Název veřejné zakázky	Lávka Děčín – Podmokly
Datum zahájení řízení	18.10.2023
	P23V00001131/Z2023-046957

VYSVĚTLENÍ ZADÁVACÍ DOKUMENTACE č. 05

PODÉLNÝ ŘEZ
M 1:400

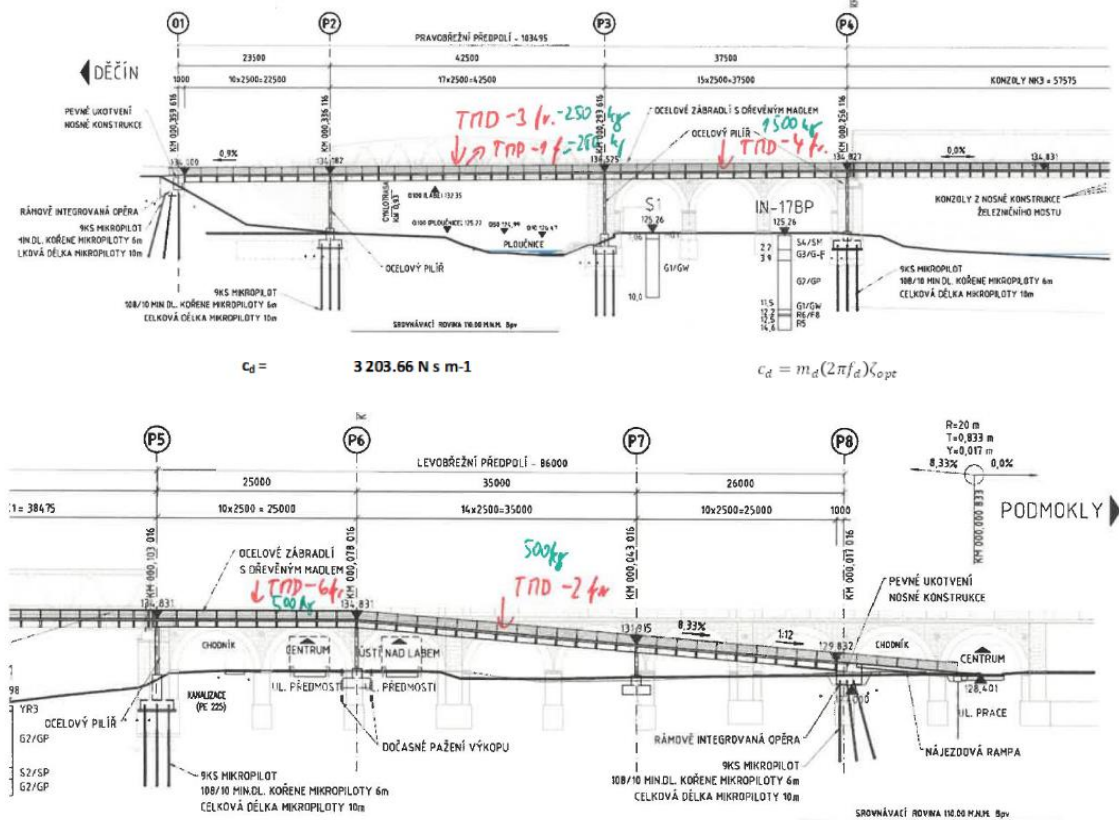
Ze zadavatelem postoupené dokumentace není zřejmý směr a frekvence navrhovaného kmitání mostní konstrukce.

Žádáme zadavatele o poskytnutí informací o směru a frekvenci navrhovaného kmitání mostní konstrukce z důvodu ocenění vhodného typu tlumičů.

Ve statickém výpočtu jsou zobrazeny pozice tlumičů a jejich umístění. Na pravém mostě bude osazena trojice tlumičů, dva pro svislé kmitání a jeden pro kmitání příčné. Pro levý most pak dvojice tlumičů pro svislý směr, viz obrázky níže. Tlumiče budou osazeny vždy mezi příčníky vedle hlavního nosníku.

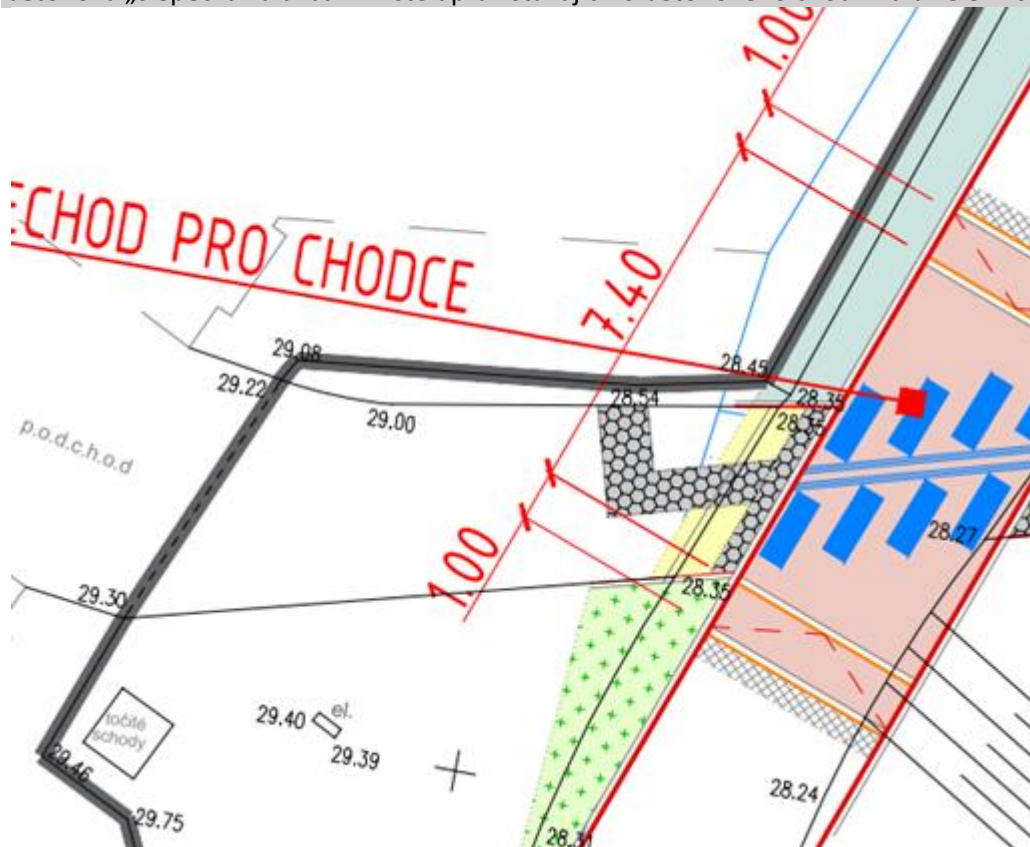
V zadavatelem postoupených soupisech prací se vyskytují tyto položky:

V další části poskytnuté zadávací dokumentaci ve výkresech D.101.01 – Technická zpráva a D.101.03 – Vzorové řezy jsou ale obsaženy pouze dva druhy dlážděných krytů a to: KAMENNÁ MOZAIKOVÁ DLAŽBA 4/6 a KAMENNÁ KOSTKA STŘEDNÍ 8/10.

Žádáme zadavatele o upřesnění požadovaných dlážděných krytů a uvedení jednotlivých částí dokumentace do souladu.
